ADEGUAMENTO DEL TRATTO DI ATTRAVERSAMENTO APPENNINICO
TRA SASSO MARCONI E BARBERINO DEL MUGELLO
TRATTO LA QUERCIA - BADIA NUOVA
SUBTRATTA: LAGARO BADIA NUOVA
LOTTI 6 E 7 - GALLERIA SPARVO

**Resoconto del sopralluogo del 10 dicembre 2018
a valle del completamento degli interventi di drenaggio del versante di Ripoli**

Ottemperanza alle prescrizioni

SUT acque sotterranee

Fig. 1. Carta riassuntiva delle opere (fonte: Segreteria Tecnica, Ingg. Torsello e Capalbo)

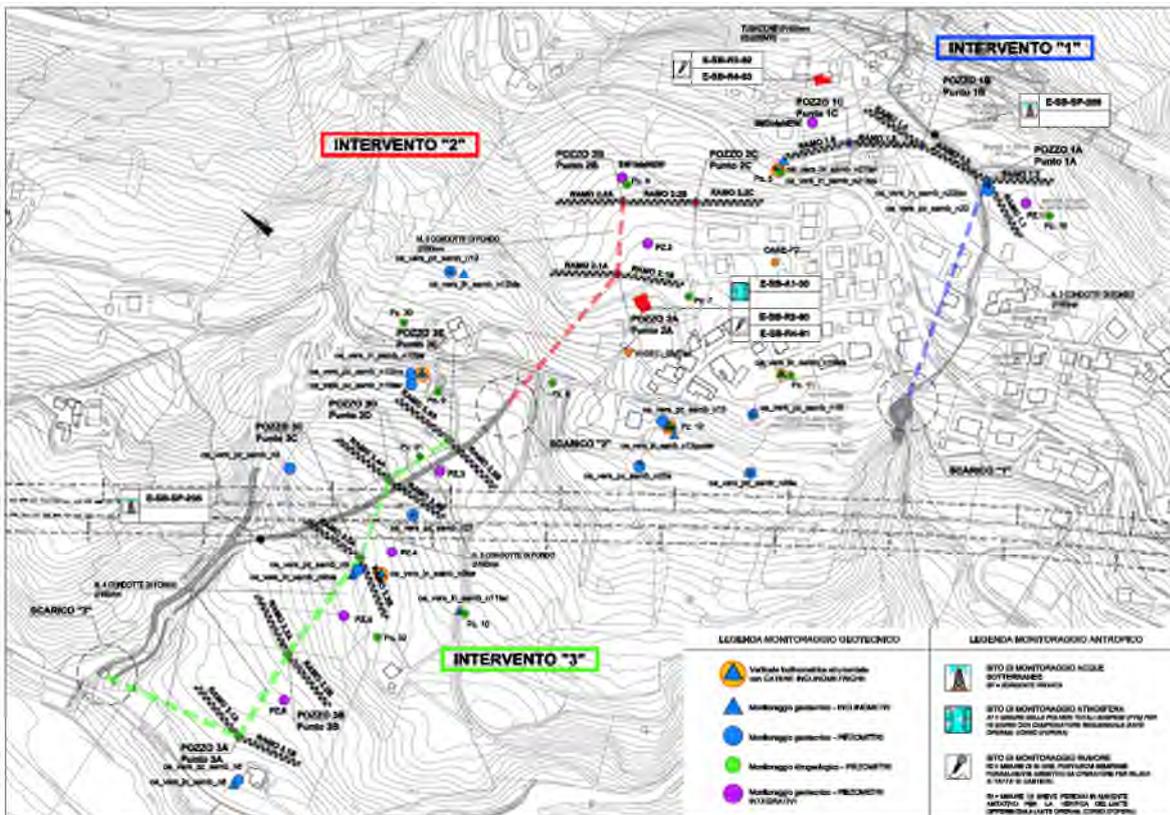
Nel corso di circa tre anni, sono state realizzate e completate tutte le opere previste che interessano tre aree di intervento, 1, 2 e 3, come da fig.1 (fornita dalla Segreteria Tecnica, Ingg. Torsello e Capalbo)

Si è constatato direttamente il completamento del pozzo 1A e dei relativi rami di drenaggio 1.1 e 1.3. L'area del pozzo 1A, correttamente recintata e di proprietà del Comune, verrà destinata alla realizzazione di un parco giochi, come da richiesta dell'Amministrazione comunale.

Sia per l'area Intervento 1 che per l'area Intervento 2 si è constatata l'ottemperanza alla *Prescrizione e)*, relativa al piano di ripristino dello stato dei luoghi. Risulta infatti pienamente completata la restituzione a verde del versante, grazie ad efficaci modellazioni e rinverdimenti delle scarpate e alla rimozione delle piste di cantiere.

A verifica della *Prescrizione b)*, in corso di attuazione, e relativamente alla componente acque sotterranee, si sottolinea l'importanza di mantenere costantemente aggiornato il monitoraggio ambientale in fase post operam e di controllare eventuali interferenze tra gli interventi di drenaggio e le sorgenti E/SB/SP/235 (Scaramuzza) e E/SB/SP/209 (viadotto Piazza).

Dovranno proseguire le misure delle portate agli stramazzi degli scarichi relativi a tutti e tre gli interventi drenanti e il monitoraggio delle acque intercettate dai dreni suborizzontali realizzati a valle delle pile del viadotto Rio Piazza (A1 "Panoramica").

Come sottolineato già in passato, si auspica una corretta manutenzione e il mantenimento di buone condizioni di pulizia del manufatto per evitare alterazioni della sezione dello stramazzo che fornirebbero, nel corso del tempo, informazioni errate sulle misure di portata.
